Итно известување за безбедност на терен Надградба на софтвер за програматори Кои се користат за транскатетерски електростимулаторски систем Micra™

Модел
Програматор 2090 CareLink™ Програматор 29901 Encore™ CareLink Network Application Software 2491

Јануари 2019

Број на повик на Medtronic: FA856

Image 1

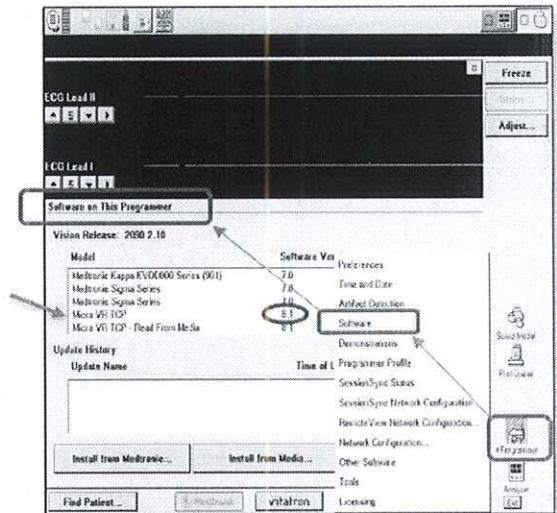
Екран “Software Installation History Screen” (историја на инсталација на софтвер)
Точен софтвер: Micra VR TCP верзија 8.1 (или повисока верзија)

На почетниот екран на Програматорот затворете го (CANCEL) прозорецот Find Patient (пронајди го пациентот) и изберете ја иконата за програматор (Programmer) на десниот раб на дисплејот на програматорот:

- Изберете Software (софтвер) (видете слика 1)
- Одете низ списокот на достапни модели на софтвер во горното поле за избор се додека не најдете на делот кој содржи Micra софтвер
- Уверете се дека верзијата на софтвер Micra VR TCP е верзија (Version) 8.1
